令和8年名古屋市監査報告書

(第3号)

名古屋市監査委員

離隔が不足している例

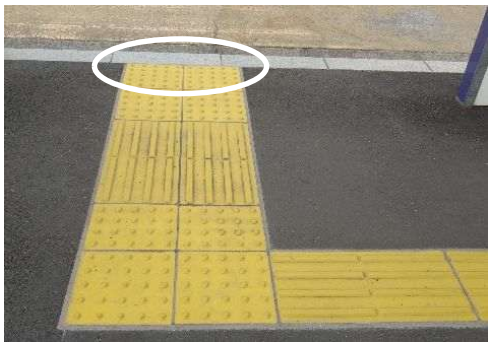
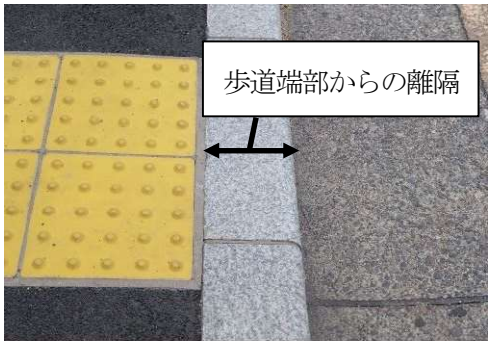
本市の「福祉都市環境整備指針」（以下「整備指針」という。）によると、バス停部の視覚障害者誘導用ブロックは歩道端部から30センチメートル程度の離隔を確保するとされている。

「ＳＲＴ乗降待合空間整備工事（西側工区）」始め 3件では、視覚障害者誘導用ブロックの配置について、誘導の安全性を確保しているかを設計図書及び現地調査で確認したところ、バス停部に設置された視覚障害者誘導用ブロックの配置は歩道端部からの必要な離隔が確保されておらず、視覚障害者の誘導の安全性を十分に確保していなかった。

視覚障害者誘導用ブロックについては、「整備指針」に基づき、視覚障害者の誘導の安全性を確保する配置となるよう設計されたい。

1階フリースペース

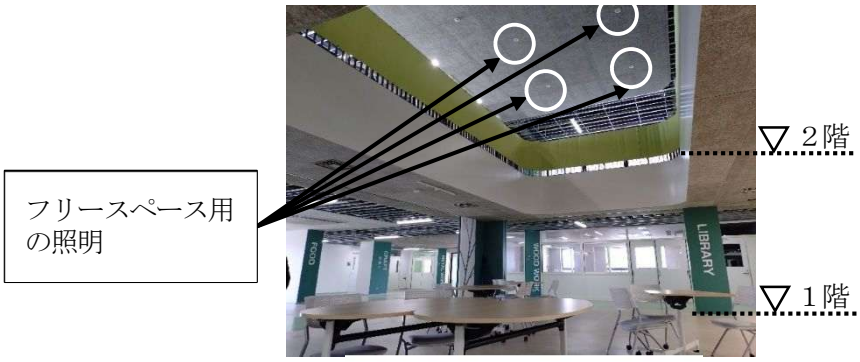
「上志段味中新築電気工事」では、照明設備の配置について、利用者にとって有効性のある施設となっているかを設計図書及び現地調査で確認したところ、ホール部は 1階から 2階にかけての吹抜け空間であり、 2階天井面に 1階フリースペース用の照明が設置されていたが、照明スイッチは 2階にのみ設置されていた。このため、 1階でフリースペースを利用する際には、点灯及び消灯のために 2階へ移動して操作する必要があり、有効性を十分に確保していなかった。

照明設備については、各室・空間の利用状況等を踏まえ、利用者にとって有効性のある設備となるよう設計されたい。 （設備課）

事例１

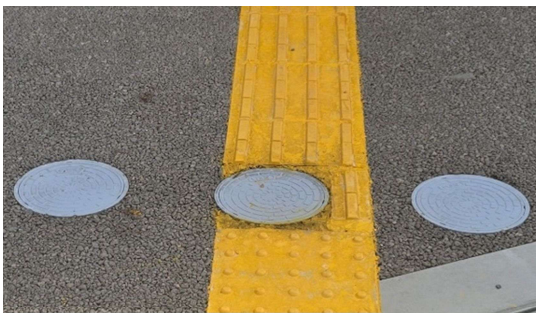
誘導用ブロックの整備について確認したところ、ふたにより誘導用ブロックが欠落していたもの（事例１）や、ふたの上に誘導用ブロックを設置しているものの、ふたの枠等の影響により一部の線状突起が欠落していたもの（事例２）が見受けられた。これらの事例は、視覚障害者の誘導に影響を及ぼすおそれがあり、利用しやすい施設整備が行われているとは言い難い。

欠落の原因は、誘導用ブロックの位置にふたが設置されていることにあるため、設計段階及び施工段階において、そのような設置とならないよう関係者間で十分な調整及び検討を実施すべきであった。やむを得ずふたの上に誘導用ブロックを設置する場合であっても、ふたの枠等の影響による突起の欠落を最小限に抑える等、誘導機能をできる限り確保するための対応が必要である。

住宅都市局においては、「整備指針」に基づき、誰もがより安全に安心して快適に利用できる施設となるよう、一層利用者の視点に立った施設整備に努められたい。
